TIPO DE DOCUMENTO: RELATÓRIO DE ACESSIBILIDADE	NÚMERO DO DOCUMENTO: ARQ-RA-IFSUD-JF-R00-004	REV. 0
	TÍTULO DO DOCUMENTO: RELATÓRIO DE ACESSIBILIDADE – IF SUDESTE JUIZ DE FORA MG		FOLHA: 1 / 61

RELATÓRIO DE ACESSIBILIDADE

BLOCO - O

**INSTITUTO FEDERAL DE EDUCAÇÃO, CIÊNCIA E TECNOLOGIA DO
SUDESTE DE MINAS GERAIS**

Figura 1 – Proposta localização sanitário acessível unissex.

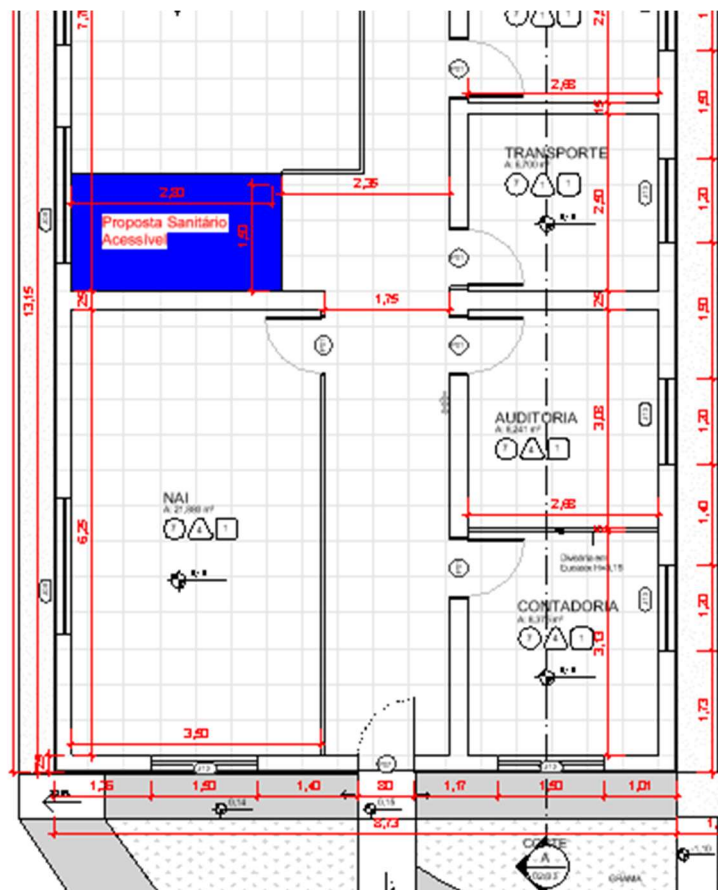
Sanitários – Os sanitários existentes não são acessíveis, e deverão passar por modificações no layout conforme sugerido no relatório fotográfico, para poder se adaptar a norma deve ser previsto outro sanitário com entrada independente conforme sugestão na fig. 01.
